# 発電用原子炉施設の安全性に関する総合的評価に係る 審査における主要な論点整理 ～北陸電力株式会社 志賀原子力発電所2号機～ 補足資料

(平成24年6月15日までの論点整理)

- (1)耐震に関する裕度評価
- (2)津波に関する裕度評価
- (3)緊急安全対策などの防護措置の実現可能性に関する評価
- (4)地震・津波の重畳に関する時間的余裕の評価

図1 地震時の制御棒挿入性に係る評価フロー

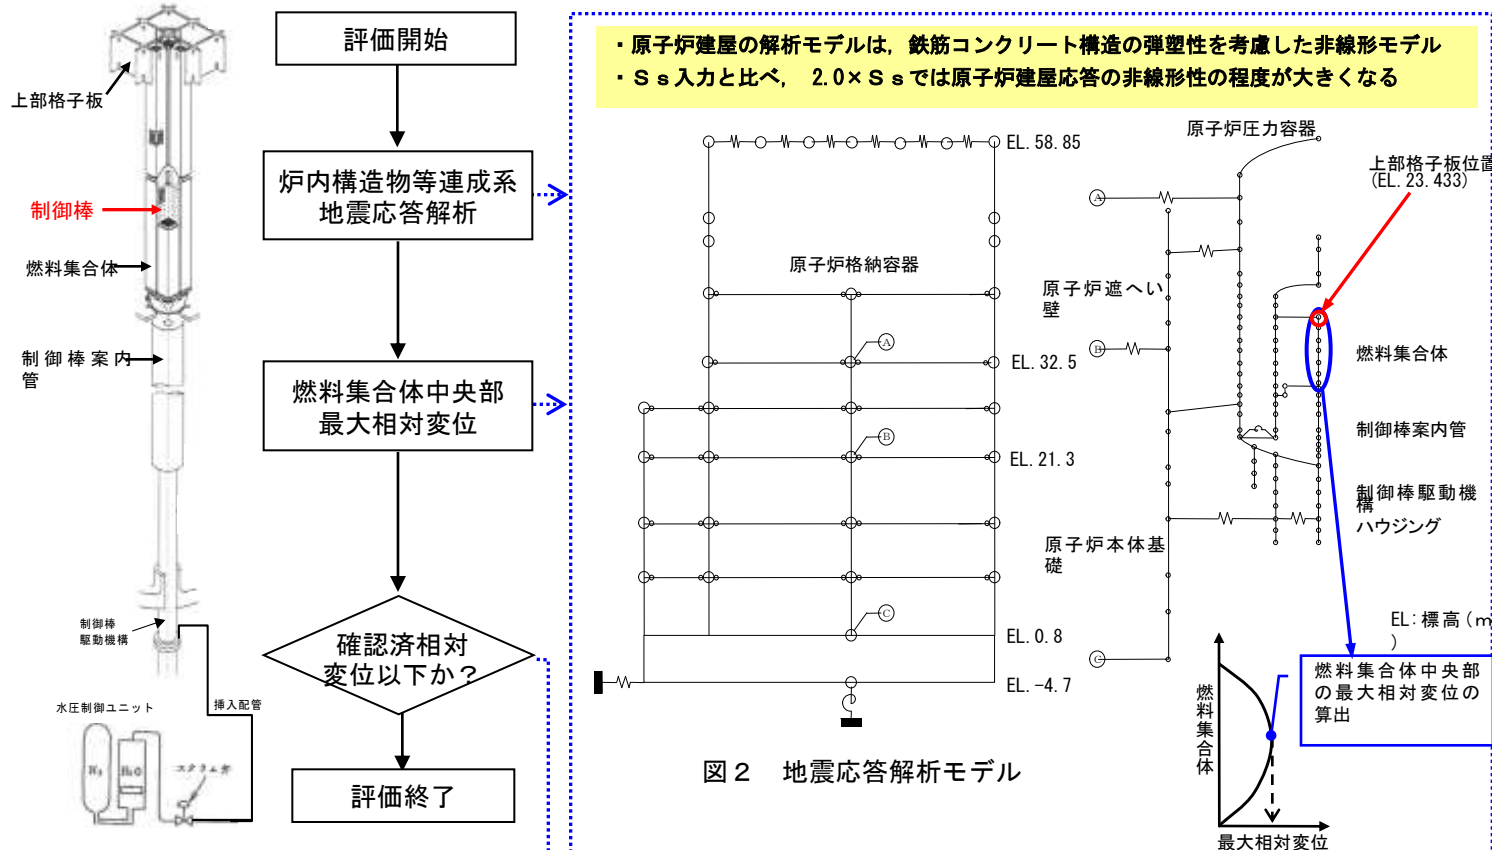
- ・燃料集合体と原子炉建屋の一次固有周期が比較的近いことから、燃料集合体と原子炉建屋の地震応答は互いに影響を受けやすい関係にあること、及び2倍の $S_s$ 地震動(以下、「 $2.0 \times S_s$ という。)を入力する場合は $S_s$ 入力の場合に比べて原子炉建屋の応答に非線形性の程度が顕在化しやすいことの2点を考慮し、制御棒挿入性に係る評価については、 $2.0 \times S_s$ による評価を実施したとしている。
- ・この $2.0 \times S_s$ による評価にあたっては、耐震安全性評価と同様に原子炉建屋と原子炉圧力容器、炉内構造物等を連成させた地震応答解析モデルを使用し、同様な評価方法で実施していることを確認。

- ・ $2.0 \times S_s$ の燃料集合体中央部の最大相対変位は、耐震安全性評価時に制御棒挿入解析により地震時挿入性を確認した66.1mmを下回ることから、制御棒挿入性の裕度は2.00と評価していることを確認。

図2 影響検討フロー

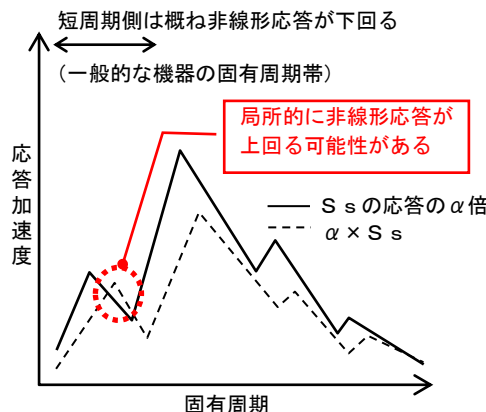
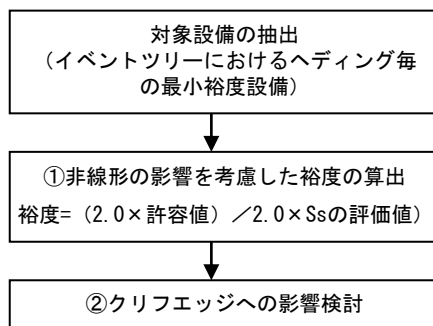
一般的に、入力が増大して建屋応答が非線形領域に達すると、建屋の床応答スペクトルは長周期側にシフトするものの、 $\alpha$  倍の $S_s$ を入力した場合の建屋の床応答は $S_s$ を入力した場合の $\alpha$  倍程は大きくならない傾向にあるものとする。また、設備の固有周期が短周期側にあることも踏まえると、設備の裕度評価に及ぼす影響は軽微と考えるが、基準地震動の周波数特性及び建屋の応答性状等によっては、設備の固有周期帯の、建屋の非線形化による応答スペクトルの変化が、設備の耐震裕度の評価に影響を及ぼす可能性が考えられる。(図1参照)

志賀原子力発電所2号機においては、クリフエッジとして特定した設備の耐震裕度が1.93倍の $S_s$ であることから、 $2 \times S_s$ 入力時の建屋の非線形性を考慮した設備の裕度評価を行い、クリフエッジの特定に与える影響について、図2のフローに基づき検討したとしている。

図3 クリフエッジの特定に係る収束シナリオ (外部電源喪失) の耐震裕度評価 (原子炉)

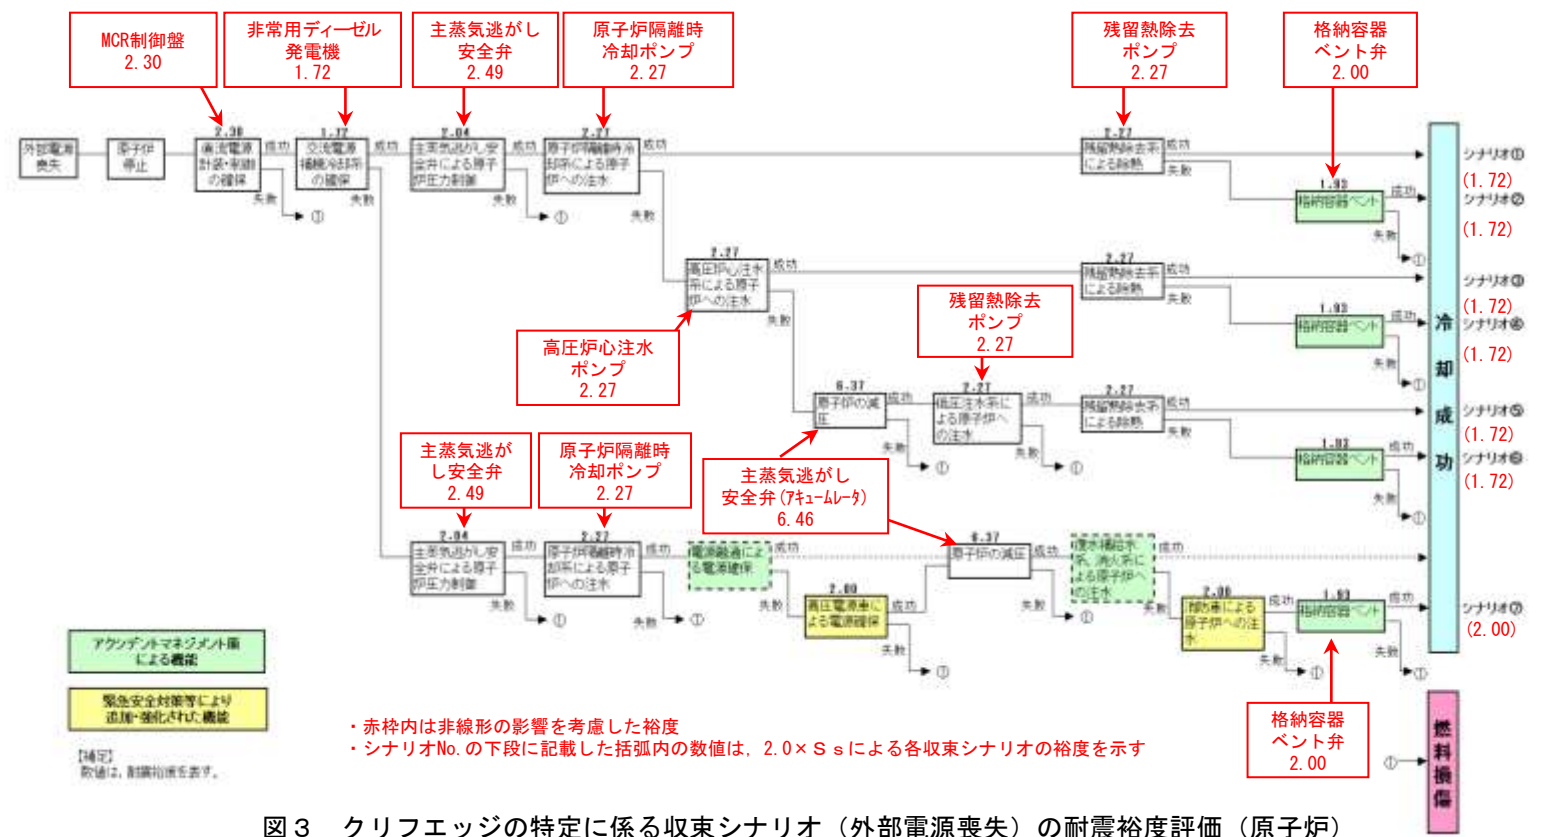
原子炉にある燃料の「外部電源喪失」の収束シナリオの検討結果を図3に示す。シナリオ①～⑥の裕度は $1.72 S_s$  (非常用ディーゼル発電機) で変わらず、これらのシナリオが失敗した場合でも、シナリオ⑦ (緊急安全対策実施後のシナリオ) の裕度が $2.00 S_s$ であることから成功し、燃料の重大な損傷に至る事態は回避されるとしている。シナリオ⑦はクリフエッジを特定したシナリオであり、その裕度は $1.93 S_s$ から $2.00$ となるが、クリフエッジ設備は格納容器ベント弁で同じあり、裕度もほぼ同じ結果であることを確認した。

図 解析モデル及び最大変位(すきま)

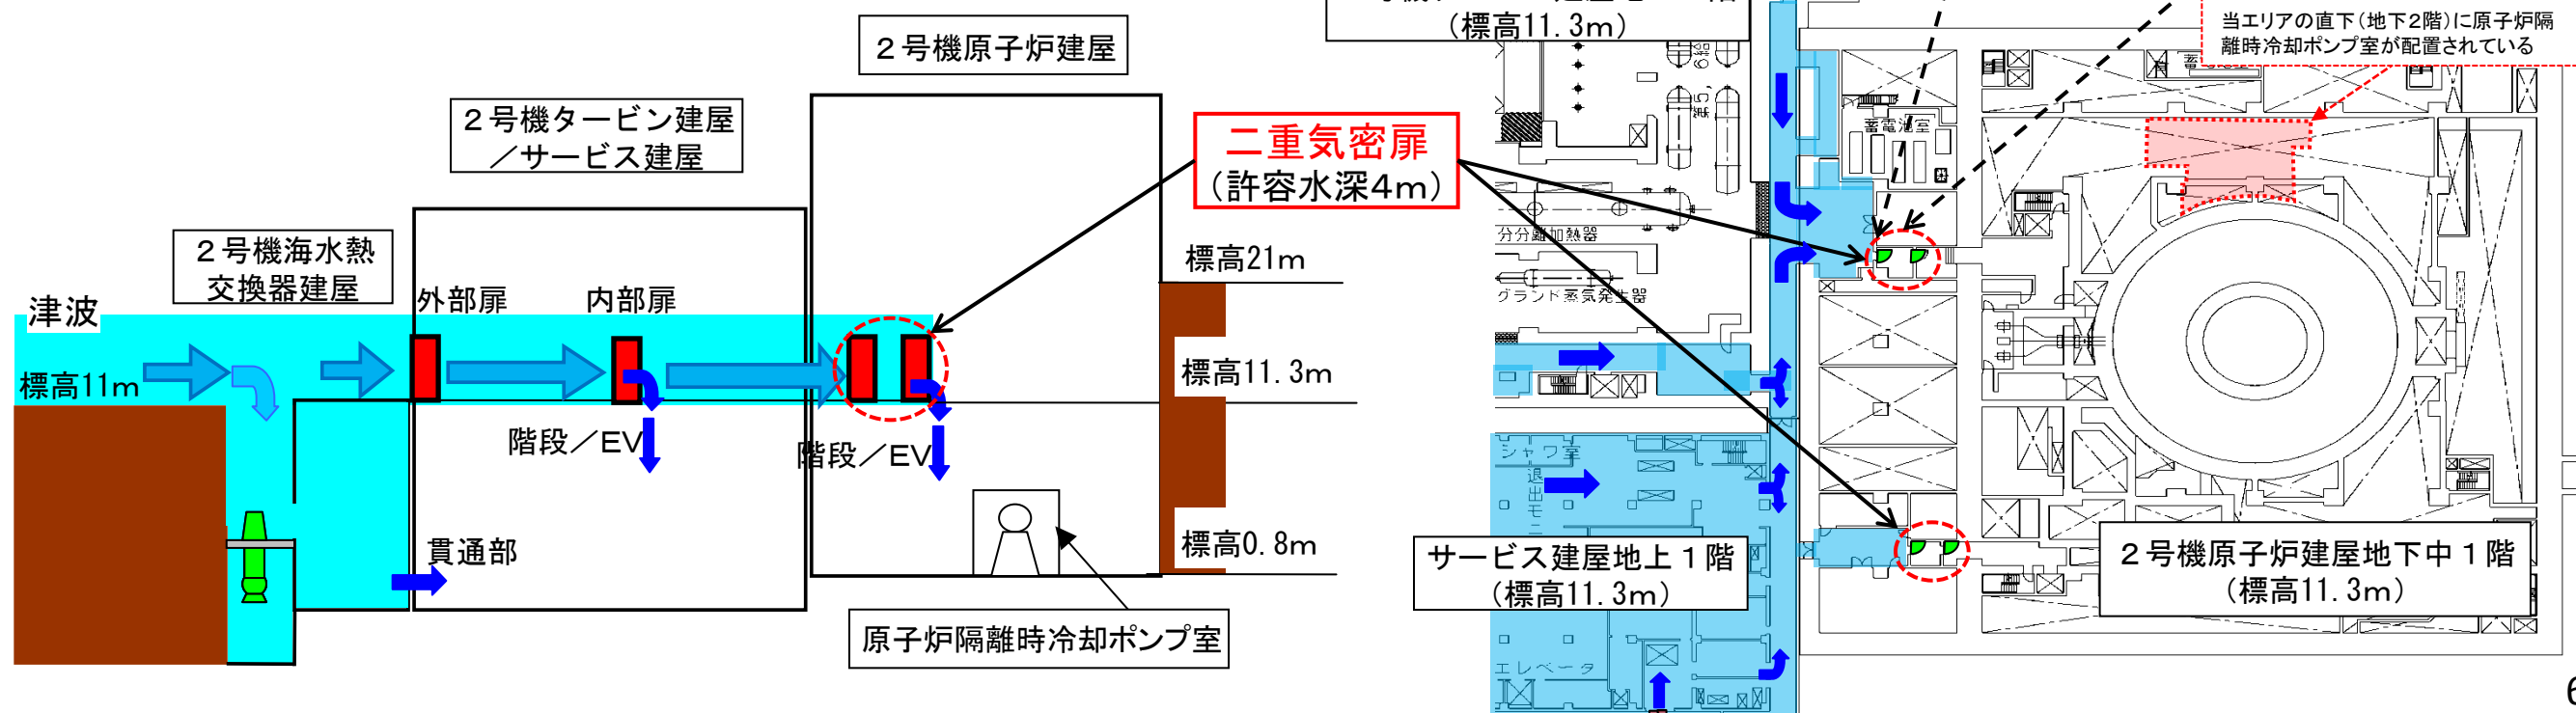
- ・二重気密扉を実際の仕様及び構造形状に応じてモデル化し、標高15.3mを水面として水圧を作用させた有限要素法による静的解析を用い、その結果から得られた扉全周の平均変位0.29mmに対し、扉全周の隙間を1mmとして保守的に設定して、二重気密扉からの浸水量を評価
- ・また、標高15.3mを水面として水圧に対する二重気密扉の発生応力が許容応力を下回ることを確認

# 7. アクセスルートの耐性について

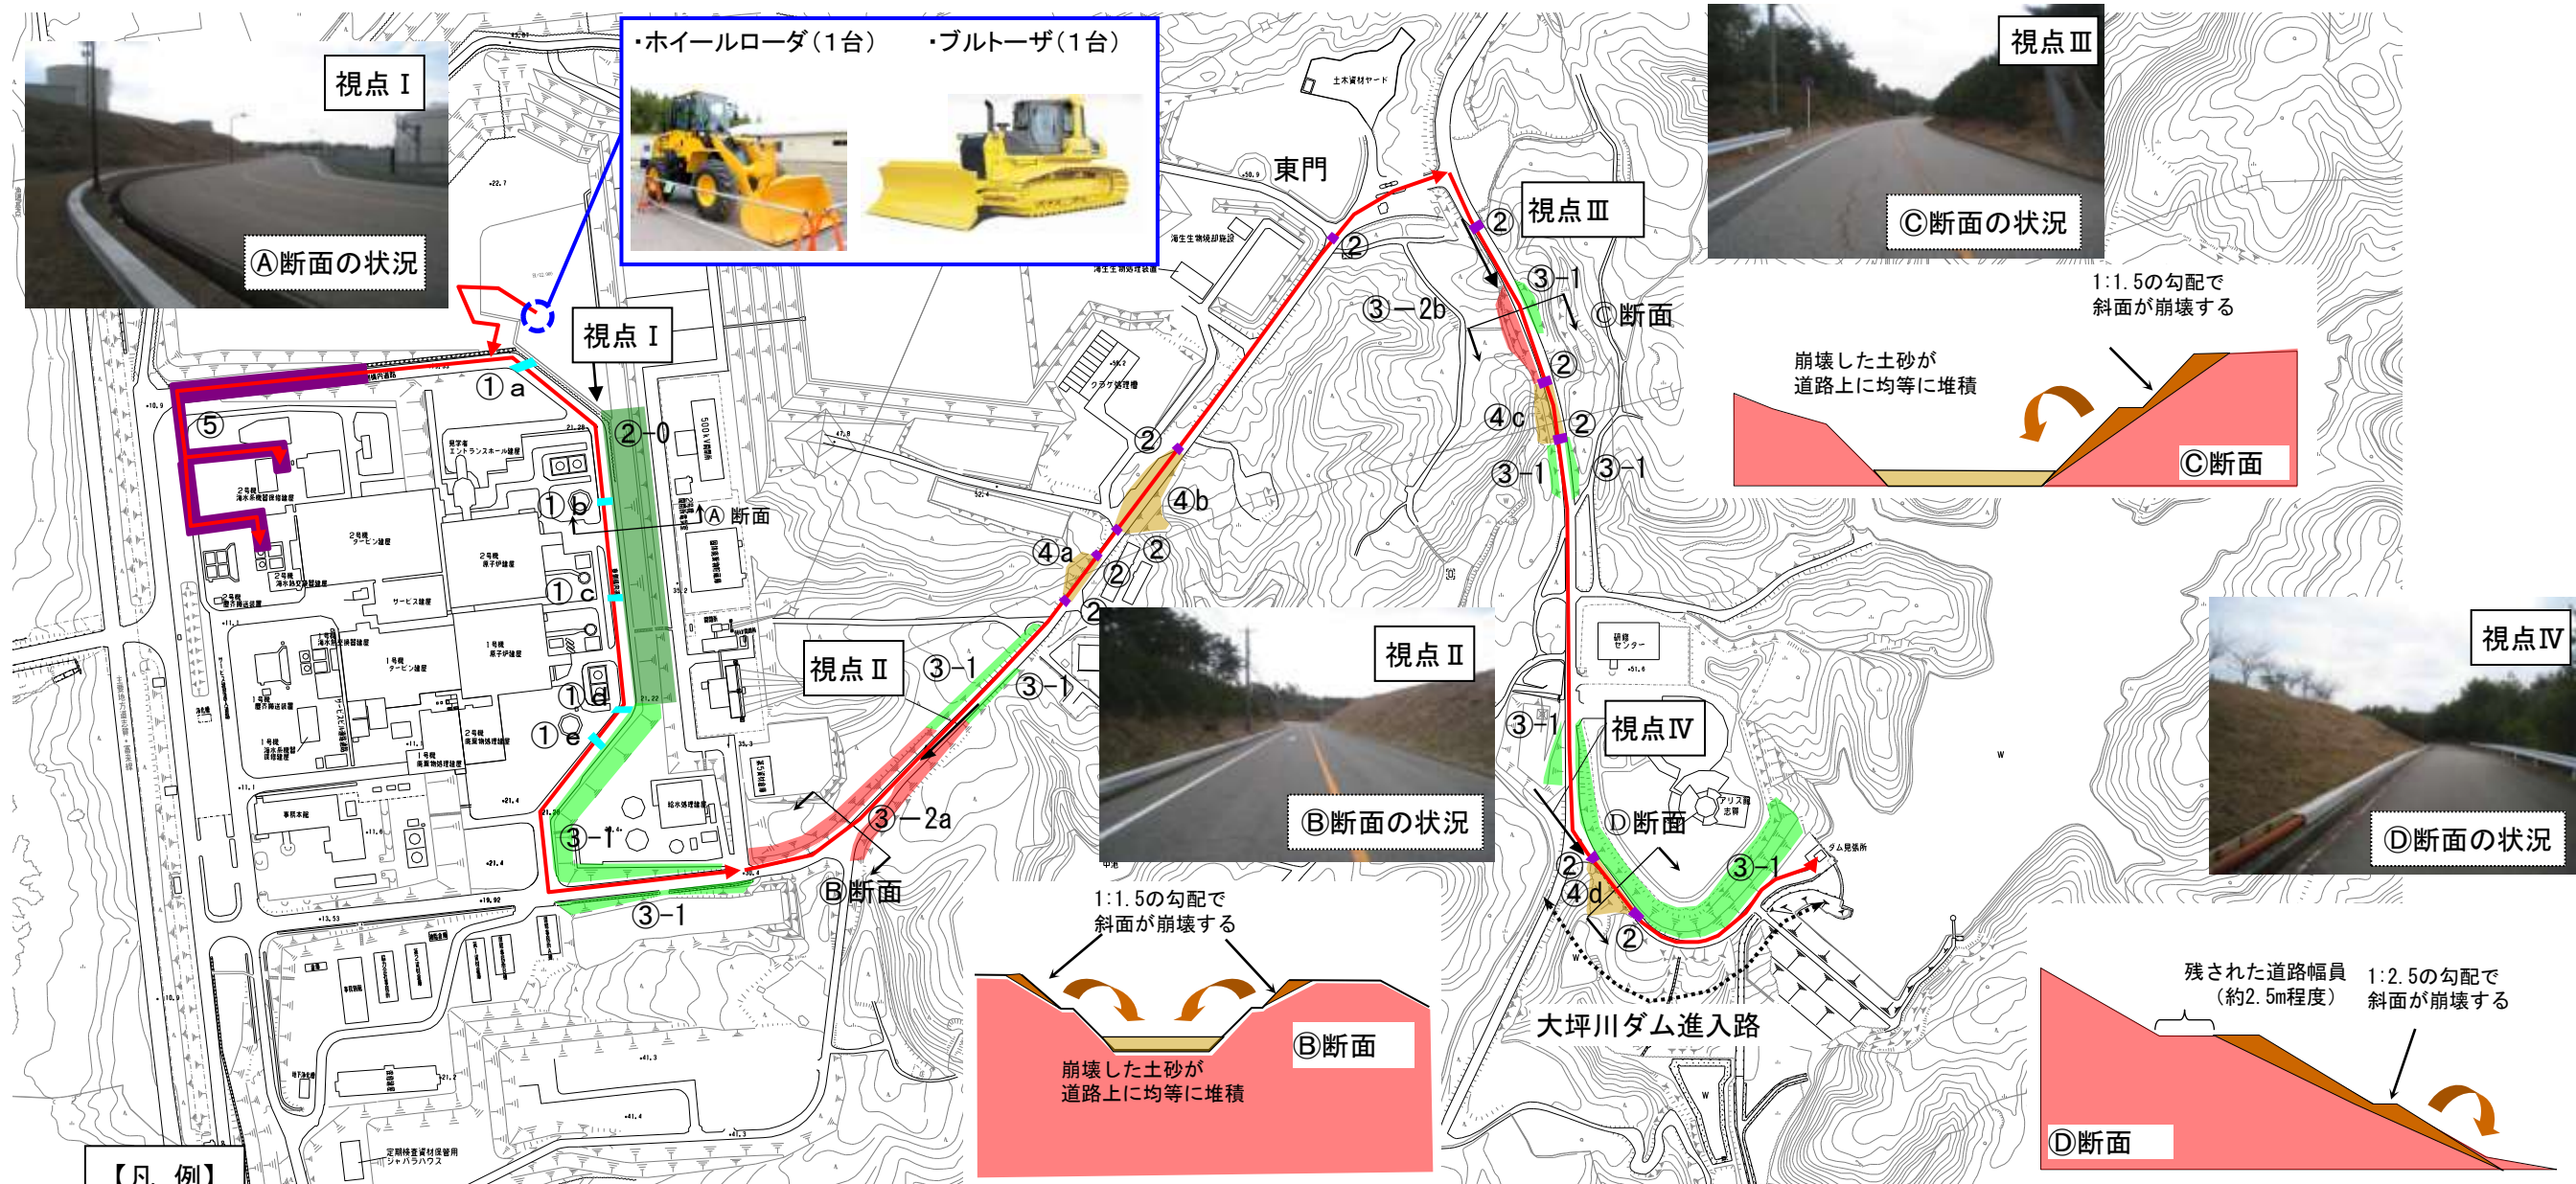
・防護措置に係るアクセスルートでの不等沈下、土砂流入瓦礫の散乱などの被害想定を行い、「道路土工施行指針」(昭和61年、社団法人日本道路協会)を用いた復旧時間の算定を実施

・実際の被災時の状況での復旧の実現可能性を高め、防護措置の信頼性を確保するため、訓練等を継続して実施することが必要
